Evidenční list, návrh změny stavby / projektové dokumentace - je podkladem pro změnu ceny díla dle smlouvy o dílo č. 8500008148 ZMĚNOVÝ LIST č. 076

Stavební akce:	"Nápojení severního Rokycanska na dálnici D5, I. etapa" č.projektu: CZ.06.03.01/00/22_022/0002370
----------------	---

Dotčená část stavby:	SO 40X - chráničky pro optickou síť (ZL056)		
Název / označení změny:	chráničky optika - skutečnost		
Podklad pro změnu:	Skutečný stav na stavbě		
Návrh pro změnu podal:	Zhotovitel	Dne:	15.01.2026
Zdůvodnění a popis změny: 1) Projektční řešení – Původní projektová dokumentace předpokládala provedení kopaných výkopů i v úsecích, kde se v průběhu realizace ukázalo, že toto řešení není z technického hlediska proveditelné 2) Omezený zábor stavby – Na významné části trasy nebylo možné realizovat kopané výkopy z důvodu šířkového omezení vymezeného stavebního záboru. V těchto úsecích by se otevřený výkop nevešel do povoleného prostoru, případně by zasahoval mimo schválený koridor 3) Koordinace stavebních prací – Na části trasy bylo v projektové dokumentaci uvažováno s provedením výkopů pro pokládku kabelových tras v etapách, kdy již v době realizace nebylo možné tyto práce provést z důvodu

Výkaz výměr SO sdělovacích kabelů - grafická část

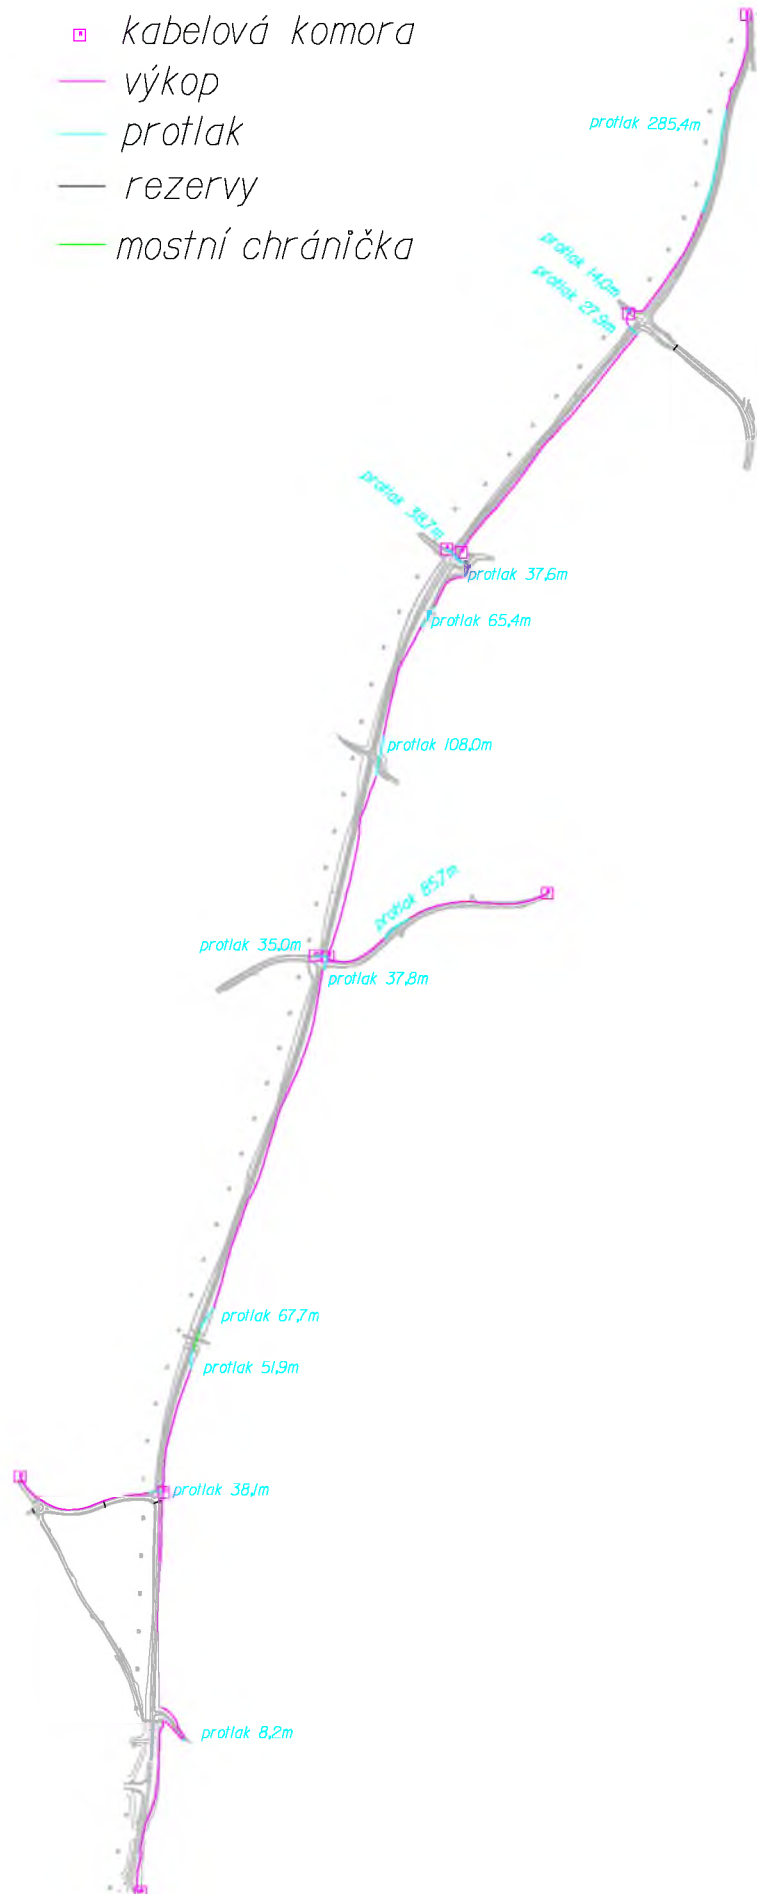
Délka výkopu	5841	m	pozn.
Délky protlaků	901	m	
Délka mostní chráničky (1ks)	55	m	
Délky překopů			
křížení SO101 x SO103 - 2ks.	24,0	m	rezerva
SO103 - 2+3+1ks.	41,5	m	rezerva
křížení SO101 x SO111 - 2ks.	22,1	m	rezerva
SO107 - 2ks.	15,0	m	rezerva
Počet kabelových šachet	10	ks	vlastník: SÚS
